# ***Ligne d'interconnexion Hertel-New York***

## **Complément de l'étude d'impact sur l'environnement**

Réponses aux questions et commentaires  
du ministère de l'Environnement et de la Lutte  
contre les changements climatiques du Québec

Juin 2022

Figure QC-19: Positionnement de la ligne en milieu agricole

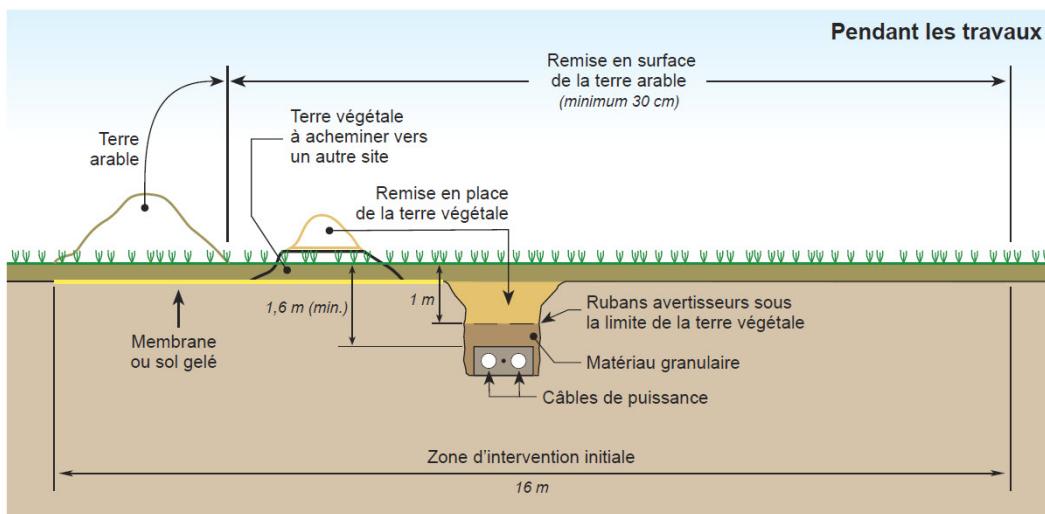
La figure 7-2 *Positionnement de la ligne dans le sol selon le type de milieu* ne permet pas de vérifier si des impacts sur les systèmes de drainage existant en zone agricole interfèreront avec la canalisation bétonnée. Il est à noter que la présence d'une canalisation bétonnée sur toute la longueur du tracé, et relativement peu profonde, pourrait faire en sorte que la remise en fonction de systèmes de drainage existants ou la mise en fonction de nouveaux systèmes de drainage serait impossible puisqu'elle pourrait constituer un obstacle non franchissable.

Veuillez préciser si les travaux de construction et la présence de la canalisation bétonnée projetée impacteraient les systèmes de drainage existants, incluant des drains collecteurs. Le cas échéant, Hydro-Québec doit s'engager à ajuster la profondeur minimale de la canalisation bétonnée pour éviter de nuire aux réseaux de drainage agricole ? Veuillez également préciser si la présence de la canalisation bétonnée projetée constituera un obstacle permanent à l'implantation de système de drainage. Le cas échéant, veuillez proposer des mesures d'atténuation supplémentaires.

C'est lors des rencontres avec les propriétaires qu'Hydro-Québec pourra confirmer la présence de systèmes de drainage existants (ex. : localisation et profondeur). Par ailleurs, Hydro-Québec a revu l'ingénierie en terres agricoles afin que le massif soit positionné sous le système de drainage à un minimum de 1,6 mètre de profondeur de façon à ne pas nuire au drainage agricole et à conserver un mètre de terre végétale au-dessus du matériau granulaire (voir Figure QC-19). La présence de la canalisation bétonnée ne constituera vraisemblablement pas un impact permanent à l'implantation de système de drainage. Advenant la découverte de problématique ponctuelle, les services de compagnies spécialisées en drainage souterrain seront retenus afin de prévoir des mesures correctives.

a et b) Hydro-Québec a procédé à une optimisation du projet en terre agricole en conservant un mètre de terre végétale au-dessus du matériau granulaire. Il n'y a donc plus de restrictions envisagées quant au type de culture pouvant être implantées au-dessus de la canalisation. (voir figure QC-19).
